# 杉並区立高井戸第二小学校校舎改築 検 討 協 議 会 報 告 書

平成 2 3 年 3 月

杉並区立高井戸第二小学校校舎改築検討協議会

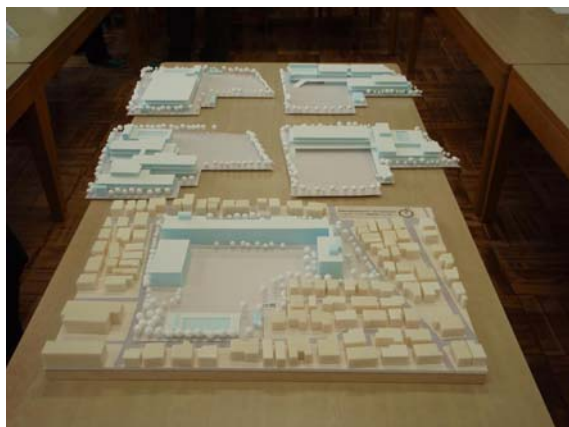
- ・ A案は、2・3階の教室が南向きで体育館と校庭が隣接していてまとまりがある。
- ・ A案の校庭面積が、B案より狭いため、もっと広くなならないか検討してほしい。
- ・ B案は、体育館と校庭が離れているため、災害時の一時避難場所として不便だ。
- ・ C案は、教室が東西に配置されていて奥行きが深く、通風がよくない。
- ・ D案は、隣の棟との間隔が狭いので、採光や通風がよくない。
- ・ 大震災時に主に西側住民が一時避難所として利用することを考えると、体育館は西側配置がよい。
- ・ 西側の校門は交差点に近く安全上問題があるので、新たな門の配置を検討してほしい。
- ・ 校門は、道路に沿っていきなり門を設置するのではなく、小さな広場の奥に門を設置するとよい。
- ・ 体育館は地下を掘り下げないで建設してほしい。
- ・ 学校周辺の道路をセットバックして歩道を設けてほしい。また、歩道には出来るだけ木を残してほしい。
- ・ 校庭に開放用施設を設けてほしい。

上記のとおり検討した結果、C・D案は、通風や採光面においてA・B案に劣り、学校として理想的な配置ではないため、今後はA・B案を中心に検討することとしました。

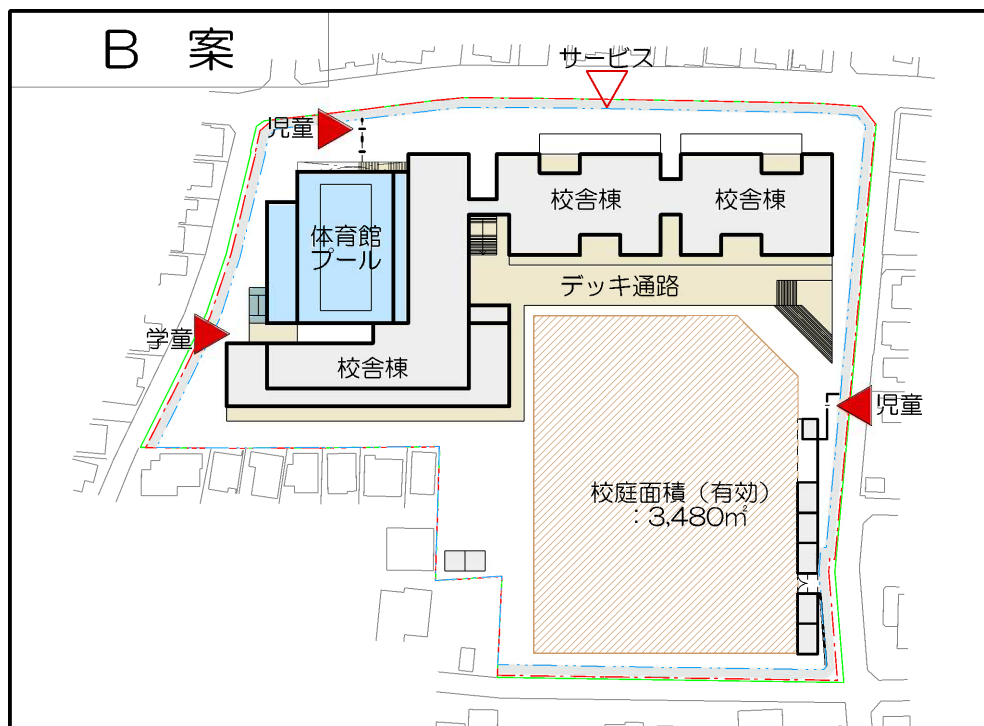
1階の音楽室が住宅に近接しているため、防音対策や近隣住民への配慮をしっかりとる必要があるのではないかという意見がありました。これに対し、事務局では、他の特別教室との配置換えや防音対策などの検討をすることとしました。

その他に、各学年や特別支援学級の児童が体育館へ行くときの動線がわかりにくいという意見や、ラーニングセンターが2階と3階に分かれていて管理面で問題があるのではないか、校庭に開放用会議室を設けてほしいなどの意見がありました。

また、特別支援学級の昇降口の位置や、給食用のエレベーターの位置などについての意見も出されました。

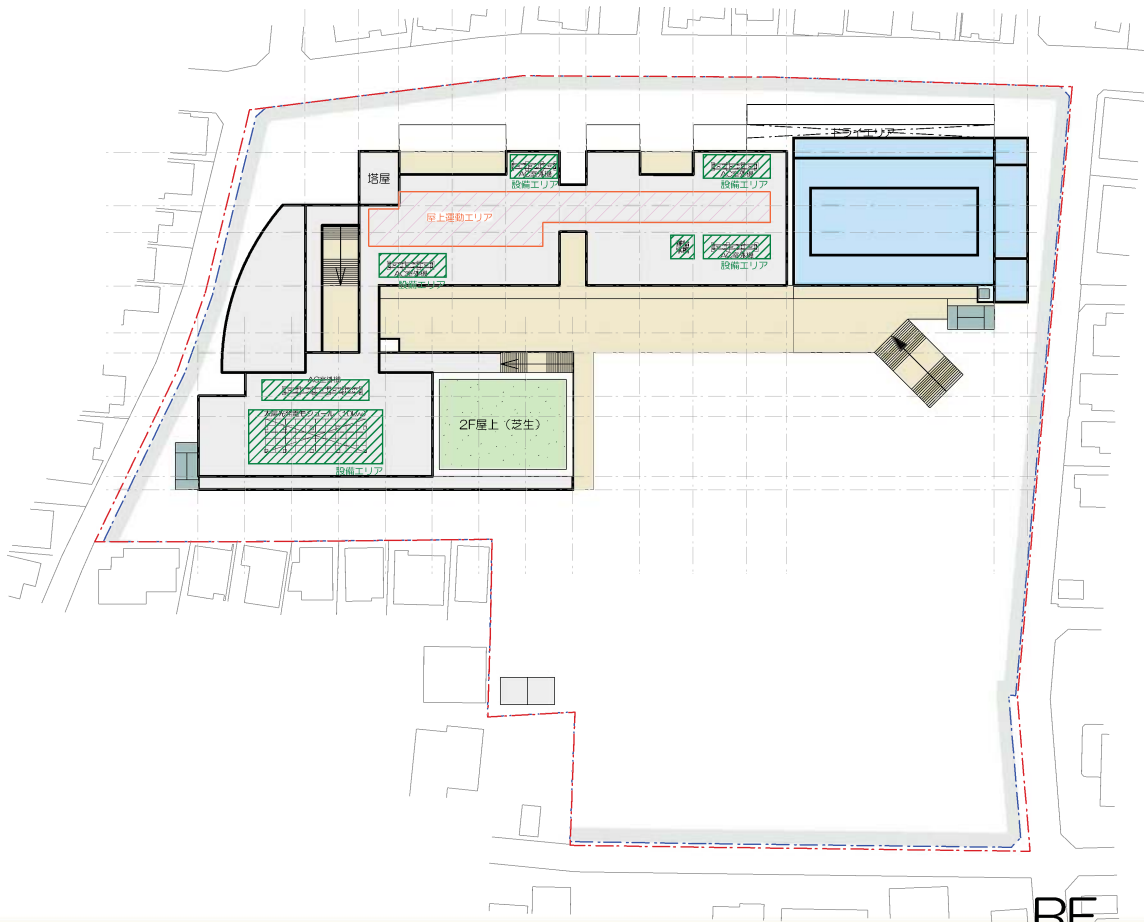
- ・ 2階に広がるデッキ部分について、教室から直接、出入りができるように工夫できないか、また、上部にエコスクールの観点からの日射遮へいのための庇等を設置してほしい。
- ・ 時間帯による門の使い方の工夫と来客用の駐輪場を設置してほしい。
- ・ 東側倉庫群について位置変更や体裁の工夫をすることと、東側門を利用する児童が職員室から確認できるようにしてほしい。
- ・ 防災倉庫について、災害時のことを考えると地下だけではなく、分散配置し校庭にも設置してほしい。
- ・ 教室の配置について、図工室の増設、理科室の位置変更、また、家庭科室、ランチルームと郷土資料、卒業制作の展示場所の連携ができないか検討してほしい。
